VASTINE

TURUN KAUPUNKI
KALLIOLAN RANTA-ASEMAKAAVA

Kalliolan ranta-asemakaava on ollut uudestaan kaavaehdotuksena nähtävillä 21.6.2021 – 2.8.2021. Kaavaehdotuksesta on saatu 8 lausuntoa ja yhteensä 2 muistutusta. Kaavan laatijana olen tehnyt näihin vastineet.

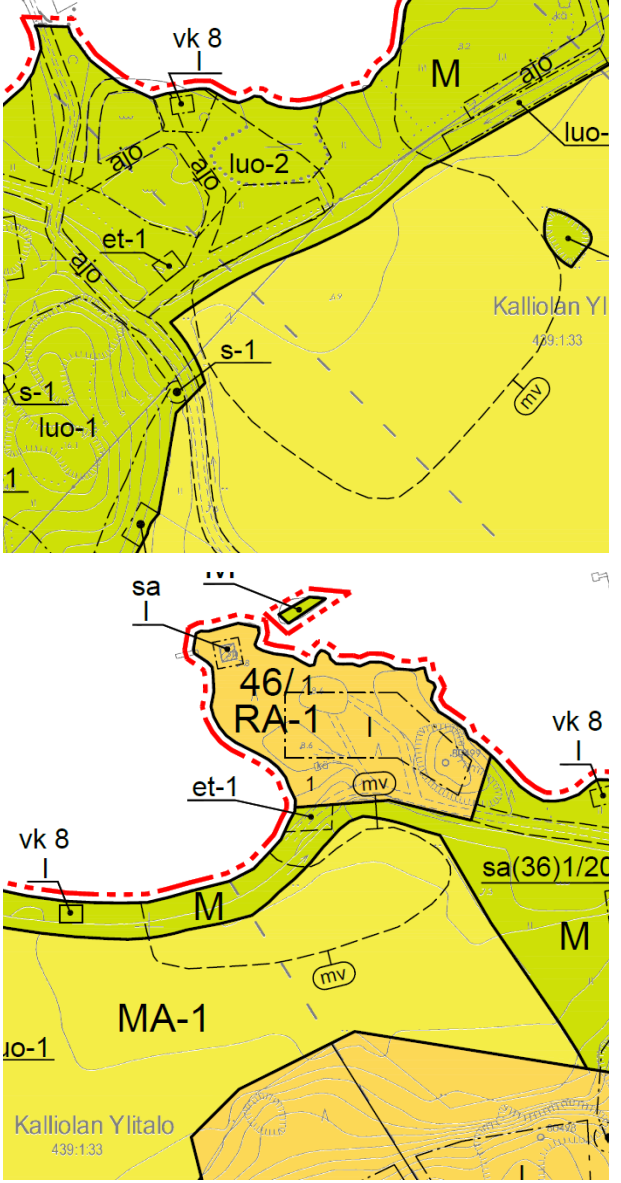
Lausunto / muistutus	Kaavan laatijan vastine
<p>Varsinais-Suomen ELY-keskuksen lausunto (31.8.2021)</p> <p>Ranta-asemakaavaehdotusta on täsmennetty ELY-keskuksen aikaisempien lausuntojen perusteella, mutta luonnonsuojelun osalta kaavaehdotuksessa on vielä täsmennettävää.</p> <p>Satava-Kaksikerran lainvoimaa vailla olevassa osayleiskaavassa on osoitettu viitasammakkokohteen vieressä luo-merkinnällä Kalliolanlahden rantaluhta. Osayleiskaavan luontokohdekuvauksen perusteella (kohde 6-67) kyseessä on kosteikko. Tässä ranta-asemakaavaehdotuksessa sitä ei ole tunnistettu. Sinänsä alueelle on osoitettu maankäytön varausta, joka mahdollistaa osan ranta- ja peltoalueesta muuttamisen vesialueeksi ja siten myös kosteikkomainen luonne on sen perusteella alueella säilytettävissä. Alueella on kuitenkin myös sallittu maankäyttö, joka ei ota em. osayleiskaavan kaavamerkintää huomioon, ja siten pelkkien näiden merkintöjen (M, MA-1, RA-1) puitteissa em. osayleiskaavassa tunnistettua luo-alueita ei ranta-asemakaavaehdotuksessa oteta huomioon. Kaavassa ja sen määräyksissä tulisi tunnistaa tilanne myös sen kannalta, että kosteikon kunnostusta/vesialueen palautusta ei toteuteta eli luo-merkintä on tässä tarpeen. Tältä osin kaavaa tulee vielä tarkistaa. Luo-merkintä tällä alueella ei estä sen tyyppistä alueen käyttöä tai kunnostusta, jolla tavoitellaan/ylläpidetään osayleiskaavassakin tunnistettua luontoarvoa.</p>	<p>Vailla lainvoimaa olevan Satava-Kaksikerran osayleiskaavan perustason luontoselvitykset on laadittu pääosin vuosina 1997 (Luonnon monimuotoisuus Turussa 1997) ja 2003 (Satavan ja Kaksikerran luontokohteet 2003). Koska näiden selvitysten laadinnasta on kulunut aikaa noin 20 vuotta, selvitykset ovat monin paikoin jo vanhentuneita. Muun muassa Kalliolanlahden rantaluhta, kosteikko (kohde 6-67) perustuu kyseisiin inventointeihin.</p> <p>Ranta-asemakaava-alueen luontoarvoista on järjestetty 26.3.2021 Teams-neuvottelu, johon ELY-keskuksen puolelta osallistui Tapio Aalto. Neuvottelussa sovittiin ranta-asemakaavan kaavakartalle tehtävistä merkinnöistä, joilla luontoarvot tulevat riittävästi huomioiduksi. Tuolloin rantaluhtaan merkintää kaavakartalle ei pidetty enää nykytilanteessa tarpeellisena. Asiaa selventää myös alla oleva ilmakuva (Turun karttapalvelu, 2015).</p>
